Št. dopisa: VOK-351-2765/2025-004

Št. mnenja: MN-17/25K

Zadeva: Prvo mnenje k predlogu sprememb in dopolnitev Odloka o občinskem podrobnem prostorskem načrtu za območje urejanja BR_23 – del – Brezovica s področja kanalizacije, dopolnitev z dne 22.12.2025

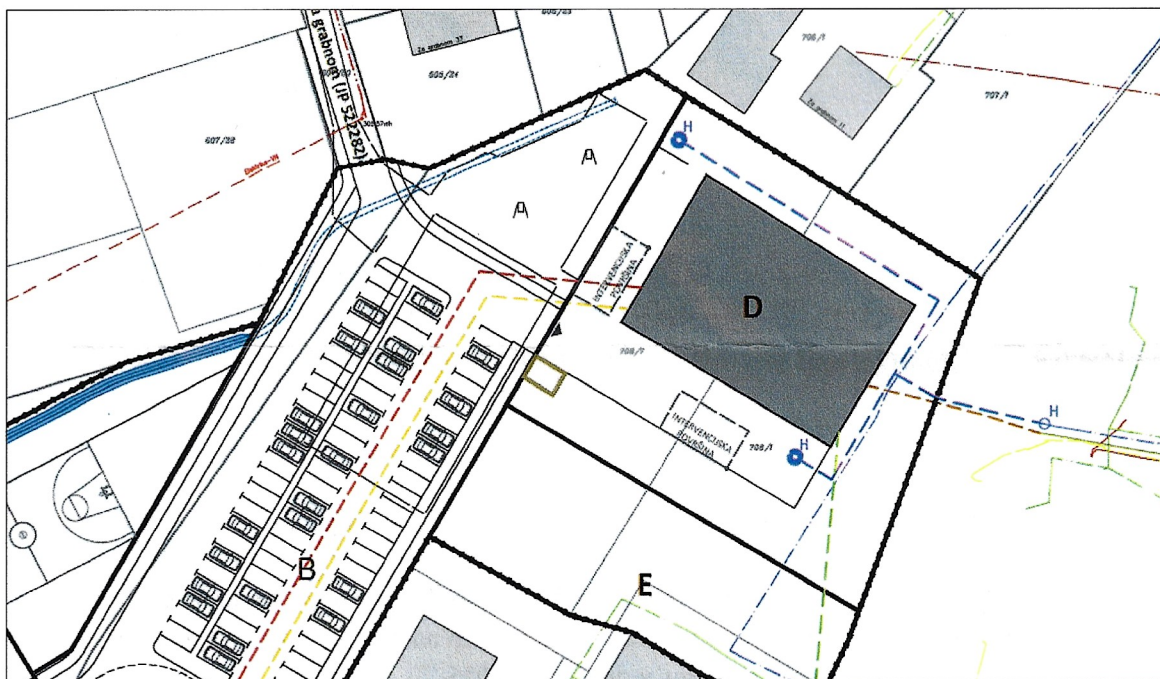
Predlagali pa smo, da se v primeru, da se pridobi soglasje za prekop preko parcele št. 596/16 k.o. Brezovica, ki je v lasti stanovanjskega objekta Podpeška 50C, lahko predvidi gradnjo kanalizacijskega priključka za odvod komunalne odpadne vode z navezavo na javni kanal za odvod komunalne odpadne vode GRP DN 250, ki poteka do objekta Podpeška 50C. V tem primeru je kanalizacijski priključek bistveni krajši.

V dopolnitvi vloge posredovane po e-pošti dne 24.11.2025, ste upoštevali predlagani predlog izvedbe kanalizacijskega priključka objekta z oznako D preko parcele št. 596/16 na javni kanal za odvod komunalne odpadne vode GRP DN 250, ki poteka do objekta Podpeška cesta 50C.

(1) Kanalizacija za komunalne odpadne vode na pretežnem delu območja OPPN se priključuje na javni kanalizacijski sistem, ki poteka po Šolski ulici. Predvidena stavba na območju enote urejanja z oznako D se priključuje na javni vod GRP DN 250, ki poteka do objekta Podpeška cesta 50 c.

V grafični prilogi št. 6. Prikaz ureditev glede poteka omrežij in priključevanja objektov na GJI ter grajeno javno dobro, ste prikazali navezavo kanalizacijskega priključka za odvod komunalne odpadne vode na javni kanala GRP DN 250, ki poteka do objekta Podpeška cesta 50C.
